Merknader til Varsel om oppstart av detaljregulering av Langeland B5, gnr 24, bnr 7 og 90 Meland Kommune

Meland Langeland
Merknad oppstart detaljregulering B5 gnr 24 bnr 7,90 m.fl Meland kommune

Meland kommune gnr. 24 bnr. 7 og 90 m. fl. – Langeland B5 – uttale til oppstart av reguleringsplan

Varsel om oppstart av detaljregulering for Langeland B5 – gnr. 24 bnr. 7 og 90 m.fl. i Meland kommune

Kartskisse Langeland Meland

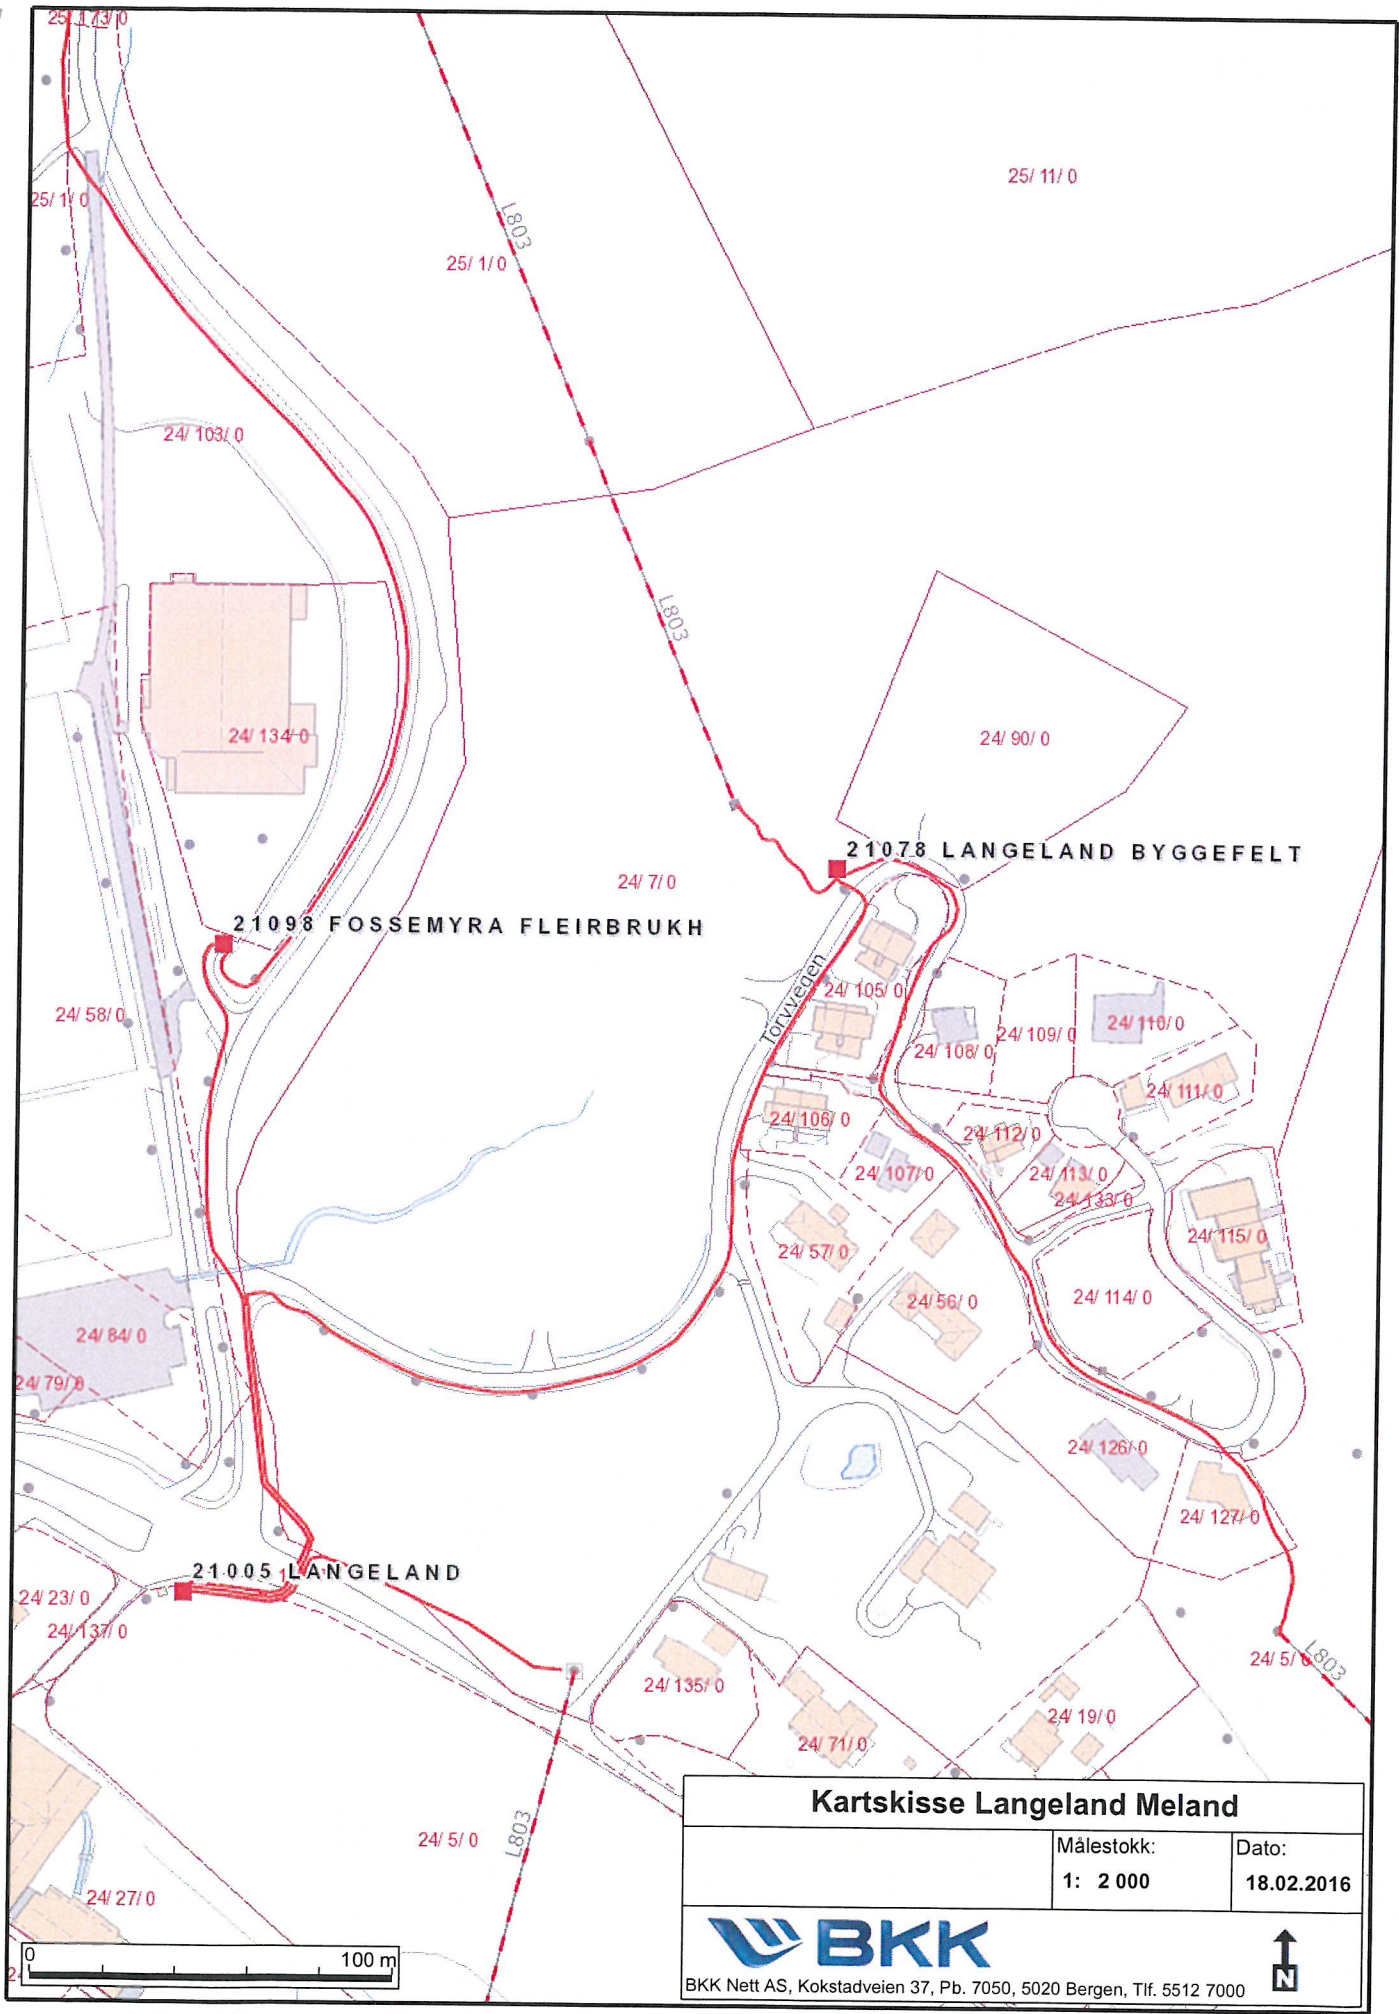
Innenfor regulert område, har BKK Nett AS 22 kV høyspenningsanlegg, høyspenningskabler, høyspennings luftledning og nettstasjon. Disse høyspenningsanleggene inngår i distribusjonsnettet for elektrisk energi, og er nødvendige komponenter i den lokale strømforsyningen.

Dersom planen skal forutsette omlegging av eksisterende høyspenningsanlegg, må det settes av plass til nye traseer for disse. Vi gjør videre oppmerksom på at det som hovedregel er den som ønsker å få et høyspenningsanlegg omlagt eller flyttet, som selv må bære kostnaden med dette. BKK Nett AS vil kreve full kostnadsdekning. Vi viser til vedlagt kartskisse som viser eksisterende nettanlegg i planområdet.

De høyspennings luftledningene som ligger innenfor planområdet, må tas hensyn til. Ledningene har normalt et byggeforbudsbelte på 16 meter, 8 meter målt horisontalt ut til hver side fra senter. Vi ber om at traseen med byggeforbudsbeltet må registreres i planen som arealformål trasé for nærmere angitt teknisk infrastruktur, jf. Plan- og bygningsloven § 12-5 nr 2, eller som en hensynssone (faresone).

Høyspenningskablene som ligger innenfor planområdet, må tas hensyn til. Normalt kan det bygges så nært inntil kabelgrøften som én meter fra senter. Viktig er det imidlertid at fremtidig tilkomst til kabelgrøftene ikke hindres.
